INDIVIDUAZIONE DEL RETICOLO IDRICO MINORE E DELLE FASCE DI RISPETTO
(ai sensi della D.G.R. n° 7/7868 del 25/1/2003)

AGGIORNAMENTO OTTOBRE 2013

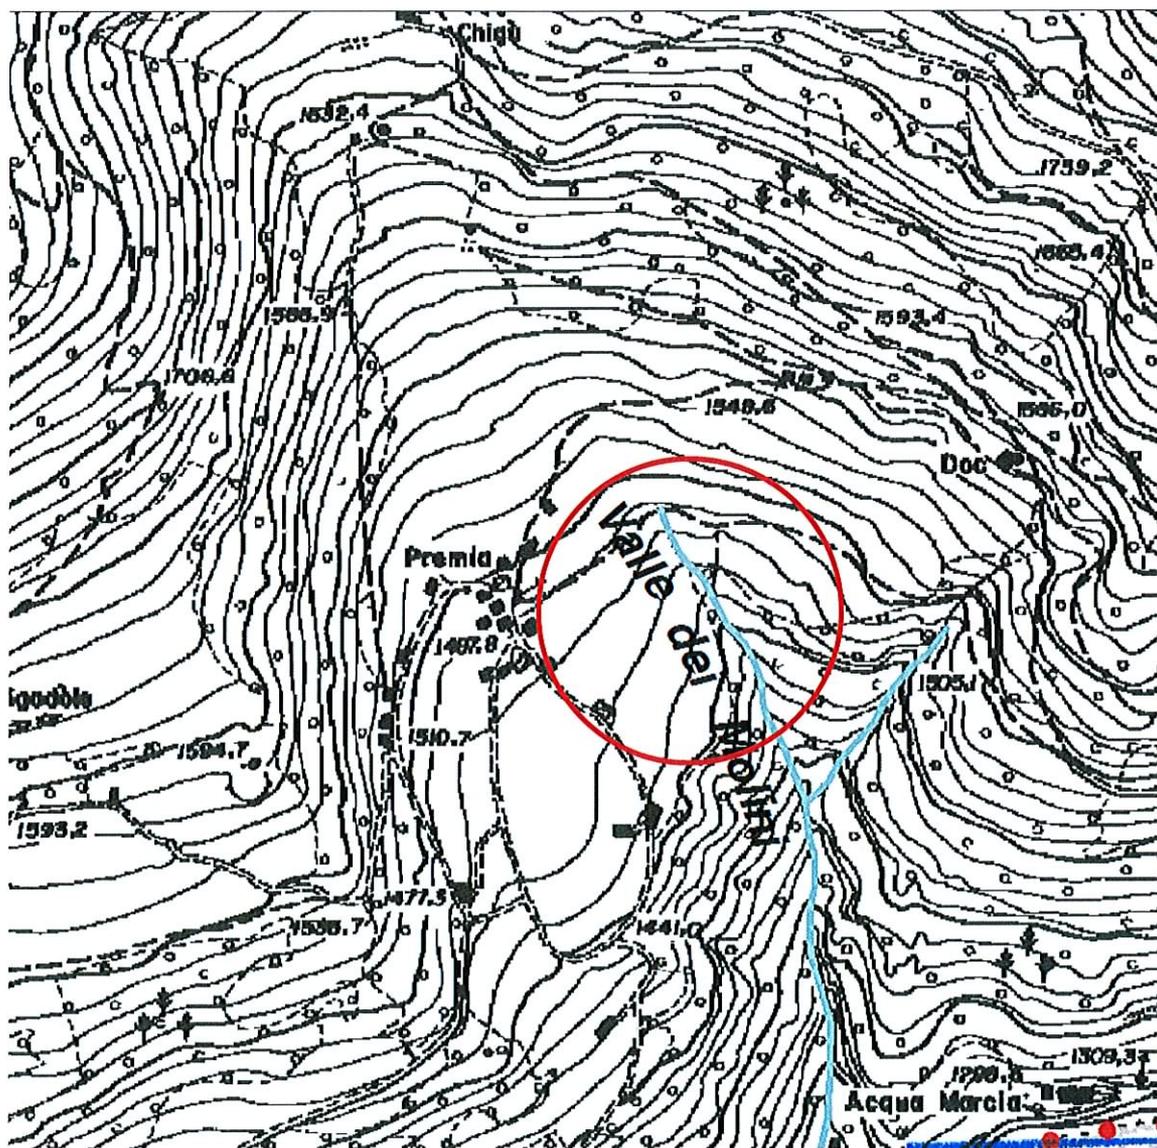
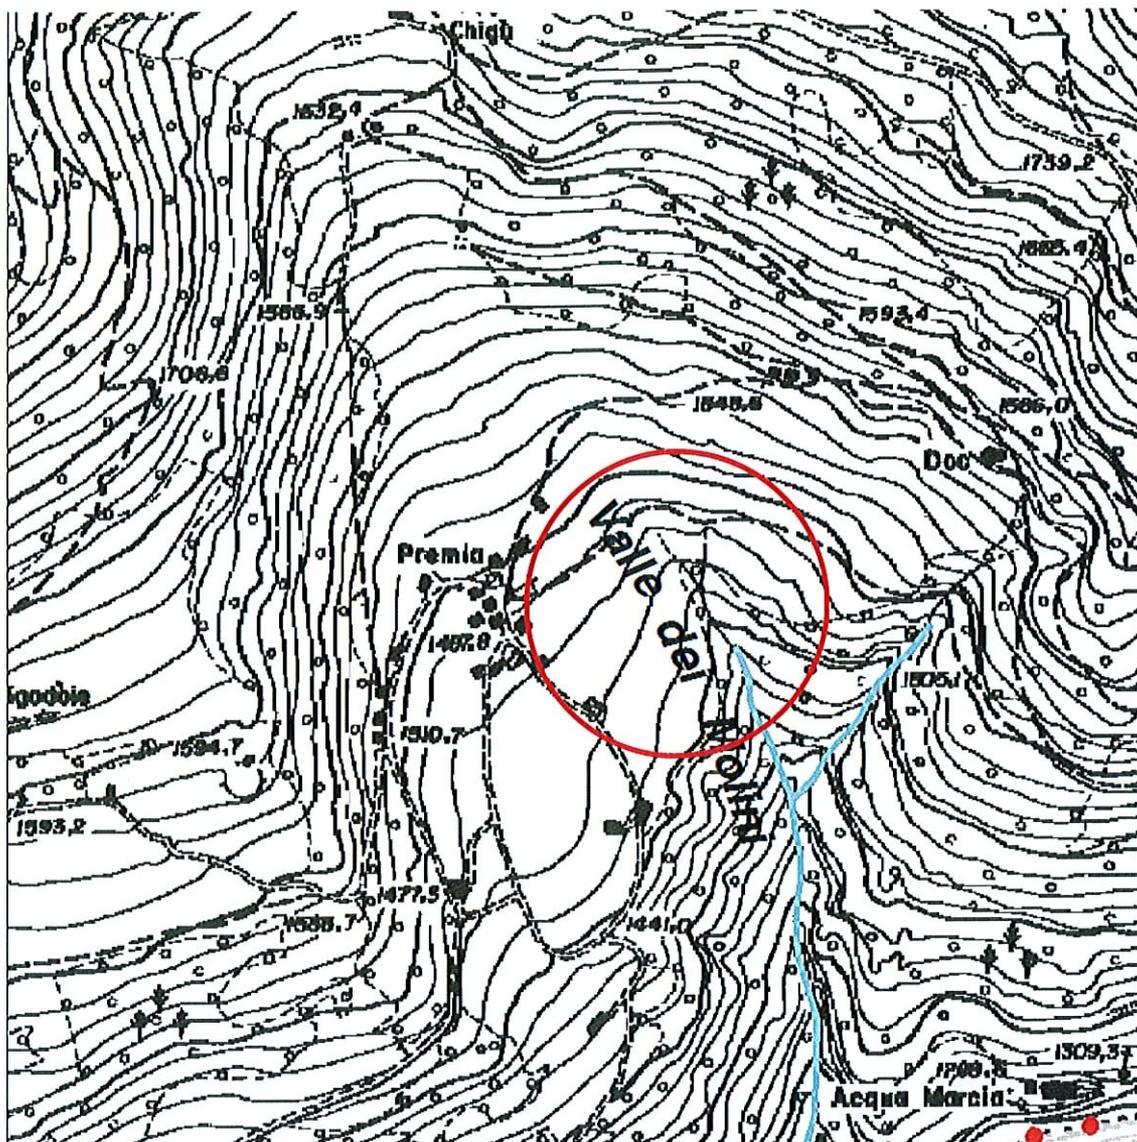
L'aggiornamento del RIM (Reticolo Idrico Minore) del Comune di Vione (Brescia) redatto in data novembre 2004, ha previsto la modifica alla Tavola 01 (Carta del sistema idrografico comunale) con riferimento al tracciato della Valle dei Molini (Codice VN 07) nelle aree all'altezza della località Premia, come evidenziato nella seguente cartografia:

La modifica è stata ritenuta opportuna in quanto, come verificato da sopralluoghi condotti in sito, il tracciato dell'alveo della Valle dei Molini non corrisponde a quanto indicato graficamente nella Carta Tecnica Regionale della Lombardia, ma ha origine sull'orlo del terrazzo morfologico su cui è situata la località Premia a quota 1440 m s.l.m. come indicato nella cartografia catastale del Comune di Vione.
